Mission régionale d'autorité environnementale

**Avis sur le projet d'exploitation
du parc éolien des Lavières
à Condes (52)
porté par la société VALECO**

n°MRAe 2022APGE46

Nom du pétitionnaire	VALECO
Commune	Condes
Département	Haute-Marne (52)
Objet de la demande	Demande d'autorisation environnementale de réaliser et d'exploiter un parc éolien de trois aérogénérateurs et d'un poste de livraison.
Date de saisine de l'Autorité environnementale	18/02/22

Contexte écologique (source : Ecosphère, 2020, dans Etude d'Impact)

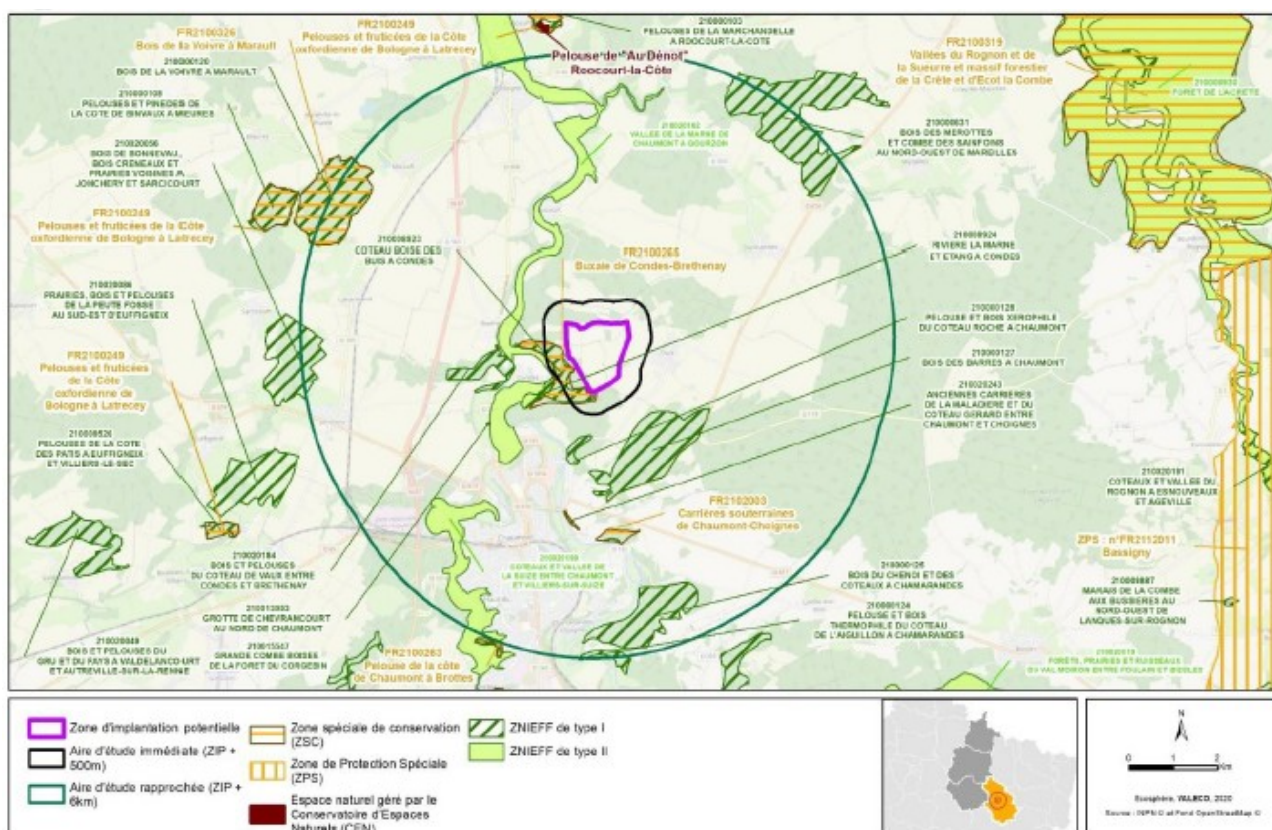
L'Ae relève que les zonages sont présentés avec une échelle peu adéquate qui ne permet pas de distinguer facilement ceux qui sont les plus proches du projet (voir carte ci-dessous).

L'Ae recommande au pétitionnaire de compléter l'étude d'impact avec une carte permettant de visualiser clairement les zonages relatifs à la biodiversité qui concernent l'aire d'étude immédiate.
